## 改善箇所説明図

助手席エアバッグシステム断面図

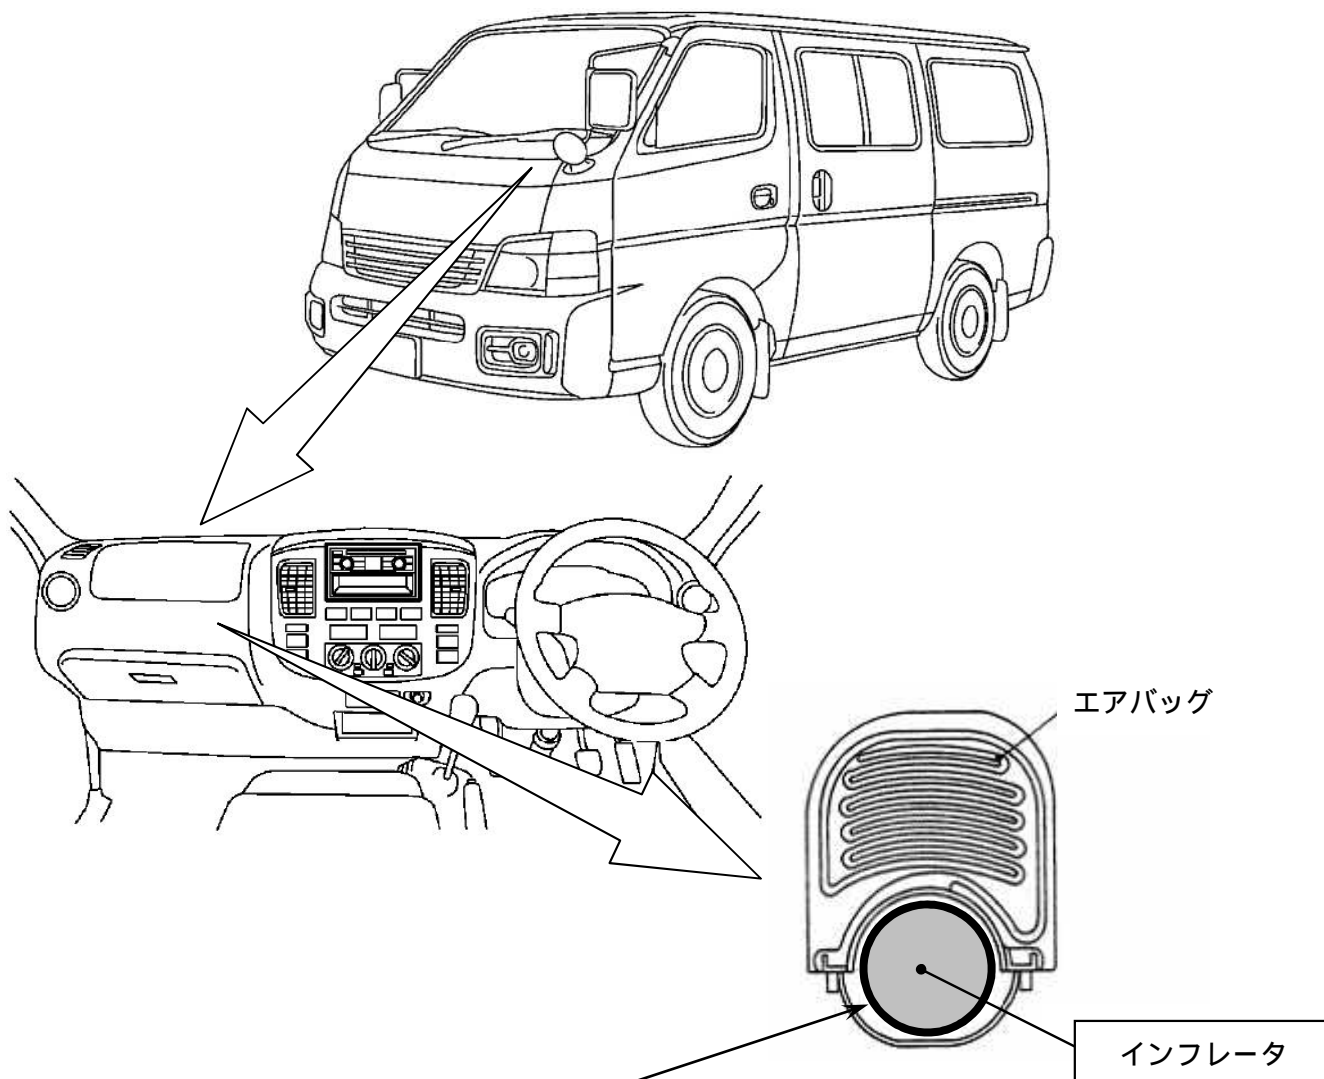
### 基準不適合発生箇所

助手席用エアバッグのインフレーター（膨張装置）において、市場回収品を調査した結果、インフレーター容器に気密不良のものがあつたことを確認した。そのため、長期間使用する過程で大気中の水分がインフレーター内部に浸入してガス発生剤が吸湿し、エアバッグ展開時に正常に展開しないおそれがある。

### 改善の内容

全車両、予防的措置として、当該インフレーター容器の気密点検を行ない、気密不良のものはインフレーターを新品と交換、または、助手席エアバッグの機能を停止するとともに、助手席サンバイザ部に当該エアバッグが作動しない旨の警告を表示する。

また、交換用部品が準備できた段階で、年式の古いものから順次新品と交換する。なお、交換部品については全数回収して原因調査を実施する。

識別：銀色のシールをモデルナンバープレートの右横に貼り付ける。
